**柏崎刈羽原子力発電所6,7号炉
特定重大事故等対処施設の一部構築物の
構造変更による発電用原子炉設置変更許可申請の
概要について**

**2023年3月22日
東京電力ホールディングス株式会社**

1. 一部構築物の構造変更の概要

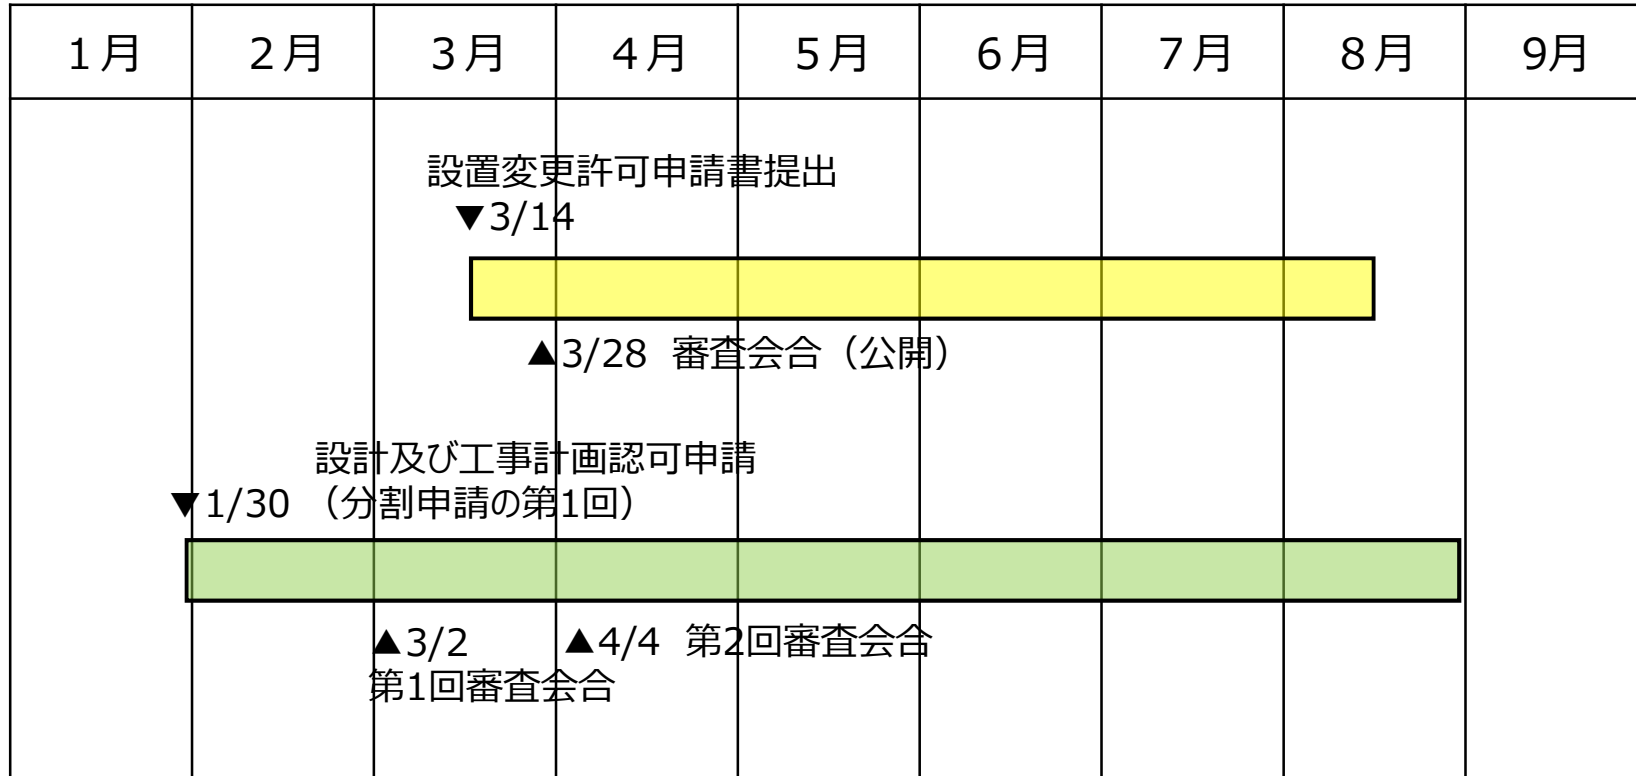
- ✓ 特定重大事故等対処施設を構成する設備を設置する建物・構築物のうち、一部構築物の構造変更を行う。それに伴い一部構築物の削除や名称変更が生じる。

- ✓ 構造をシンプルにすることで、設計の合理化及び施工性の向上により、工期短縮及び安全性の向上を図る。
